# 給水装置施工基準の一部改定について

## 埋設深度の変更

## 改定内容

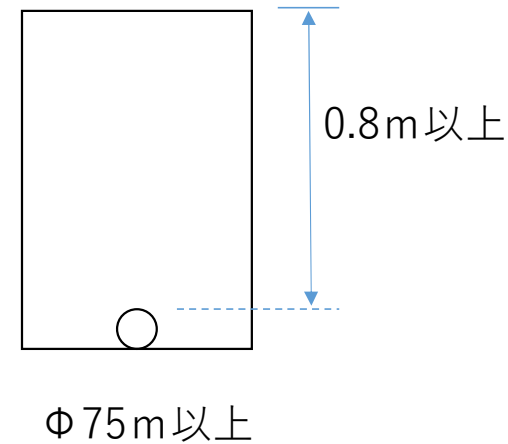
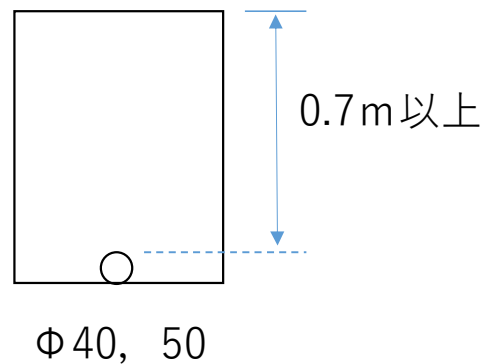
- ・現在佐世保市給水装置施工基準において、給水管の埋設深さを最低0.6m以上確保するように定めている。  
しかし、分岐時にサドル分水栓から分岐する場合、埋設深さを十分に確保することができない状況である。

道路管理者からの通知より、埋設物は最低0.6m以上の深さを確保するよう指導がきているが、それが満たされていない。

それを満たすために、埋設深度の改定を行う

布設する管の口径が75mm以上のものは、埋設深度を0.8m以上とする。  
口径が40、50mmのものは、埋設深度を0.7m以上とする。

(運用時期)  
令和7年10月1日より適用
